Änderungsanzeige

Geräteart:	Gleitsegel
Gerätemuster:	Mito 2 RS
Nummer der Musterprüfung:	DHV-GS-01-2673;2674;2675;2676;2677-22

Tragegurt Zeichnung:

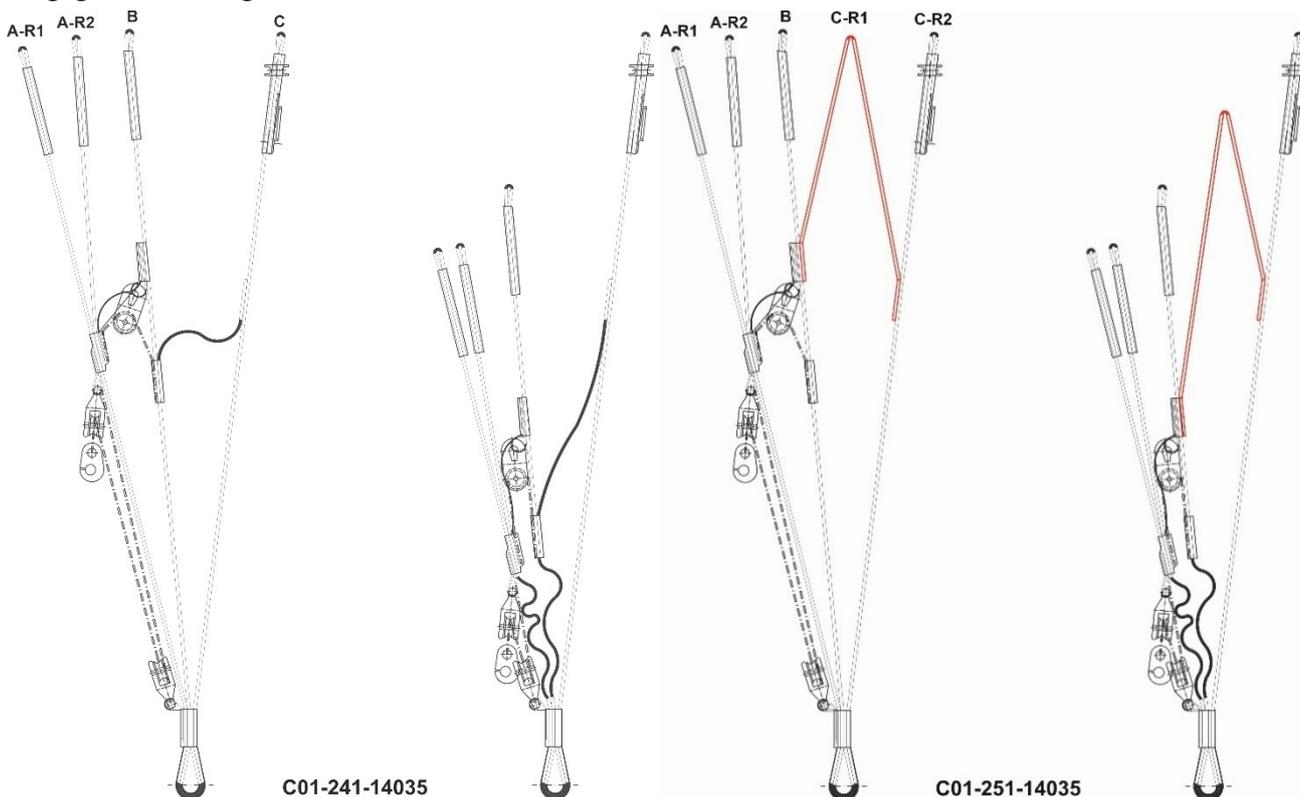
Änderung Tragegurtgeometrie:

Änderung der Tragegurtgeometrie von 4 auf 5 Gurte. Konkret Aufteilung der C Ebene auf zwei Tragegurte zur Erhöhung der Flugruhe im beschleunigten Flug.

C01-241-14035						C01-251-14035				
Riser	A-R1	A-R2	B		C	Riser	A-R1	A-R2	B	C-R1	C-R2
Lines	AI, AII	AIII	BI, BII, BIII, STI		CI, CII, CIII	Lines	AI, AII	AIII	BI, BII, BIII, STI	CIII	CI, CII

Die Änderung hat keinen Einfluß auf das Flugverhalten im Trimmflug.

Der Tragegurt wurde in dieser Geometrie, Materialkombination und Verarbeitung in der Vergangenheit schon für diverse Modelle einer Festigkeitsprüfung unterzogen und besitzt ausreichende Festigkeit.

Änderung Länge Nasenverstärkung

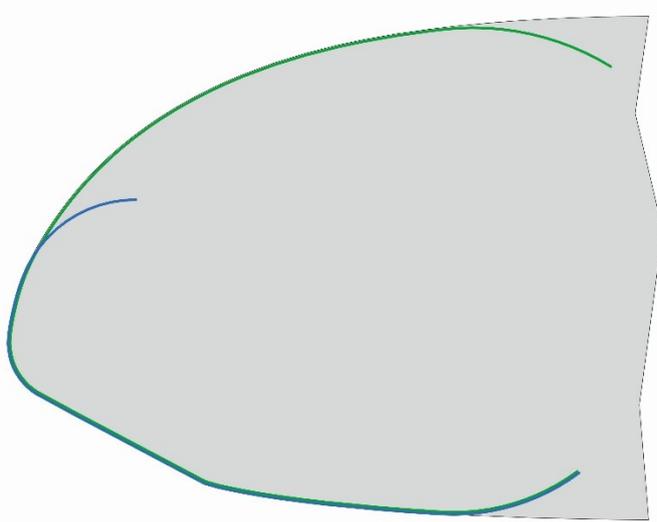
Zur Verbesserung der Optik im Nasenbereich wird das obere Ende der Nasenverstärkung (Nitinoldraht) weiter nach hinten verlegt.

Grün: neue Nasenverstärkung
Blau: alte Nasenverstärkung

Bei internen Überprüfungsflügen hat die Änderung hat keinen Einfluß auf das Flugverhalten gezeigt.
